島根原子力発電所 2号炉

外部事象の考慮について

地滑り・土石流影響評価

(コメント回答)

地滑り及び土石流の影響評価フロー図

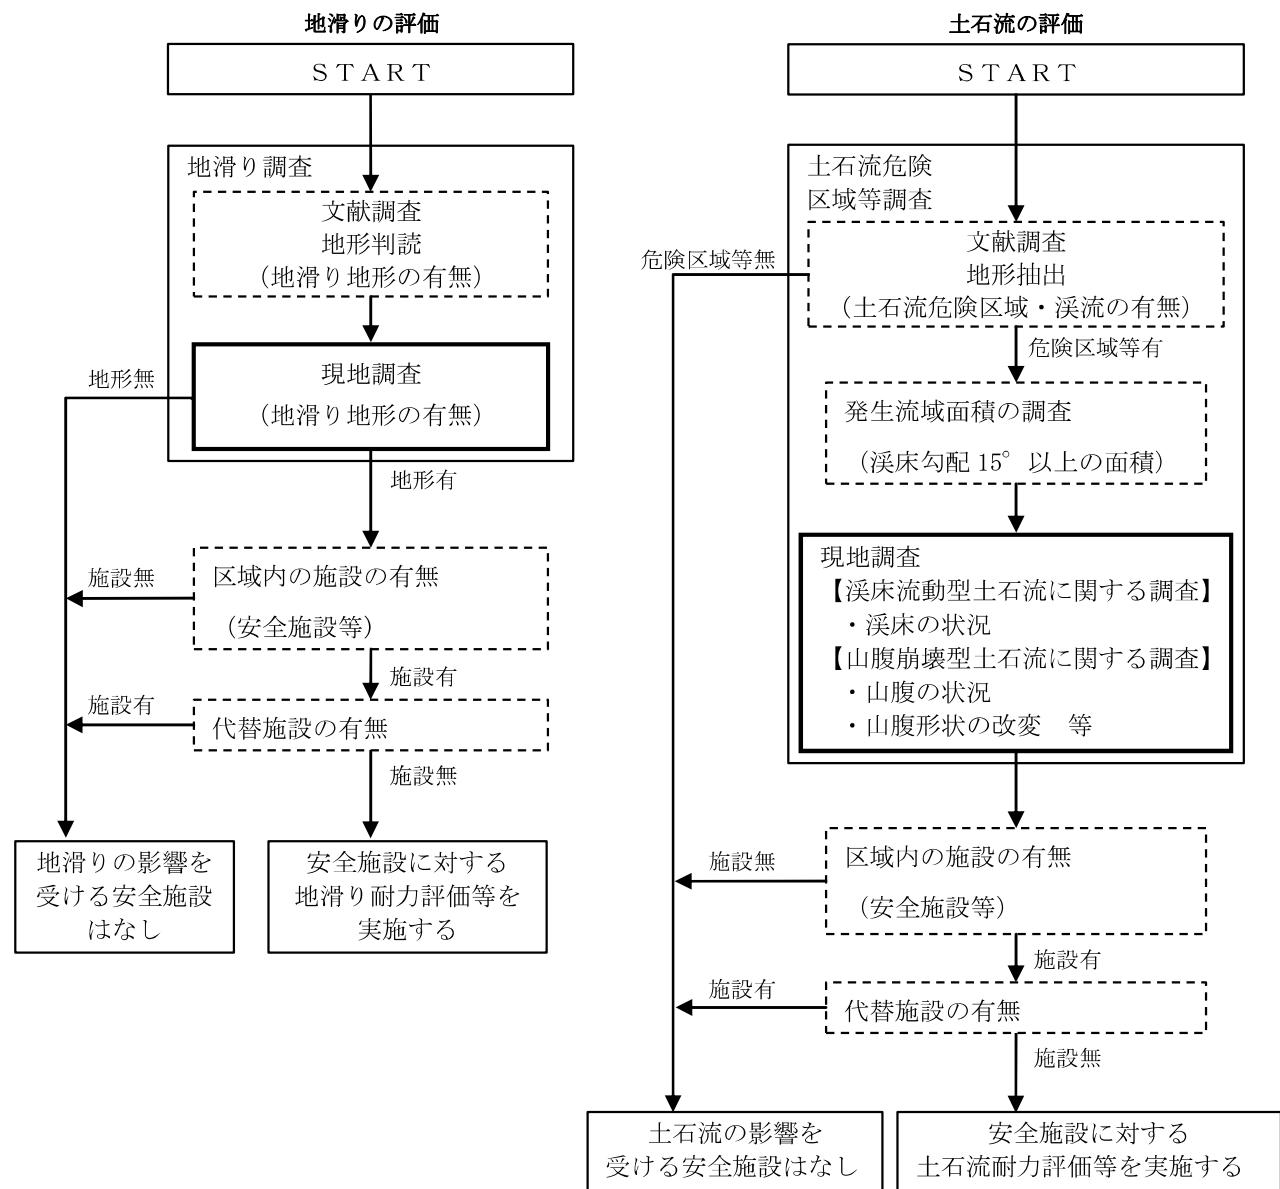
自然現象として挙げている地滑り（土石流含む）については、調査結果に基づきその抽出、範囲や規模などの事象想定について今後、詳細な資料に基づき説明すること。その上で、安全施設が地滑り（土石流含む）の影響を受けないとする根拠についても詳細な資料に基づき説明すること。

地滑り及び土石流について、文献調査、机上調査及び現地調査結果に基づき抽出するとともに、その範囲、規模等の事象想定について詳細に説明する。

その事象想定を踏まえ、安全施設等が地滑り及び土石流の影響を受けないことを説明する。

■ 地滑り及び土石流の影響評価フローを右図に示す。

■ 地滑り調査は、文献が示す地滑り地形を参照したうえで、自社調査によって敷地内を網羅的に調査し、地滑り地形の抽出を行った。抽出した箇所について現地調査を行い、地滑り地形の有無、範囲、規模等を評価した。

■ 土石流調査も同様に、文献が示す土石流危険区域・溪流を参照したうえで、自社調査によって敷地内の土石流危険区域・溪流の地形を網羅的に抽出した。危険区域等がある箇所については、発生流域面積を計測し、現地調査によって渓床流動型土石流及び山腹崩壊型土石流に関する現地状況を把握し、土石流の範囲、規模等について評価した。
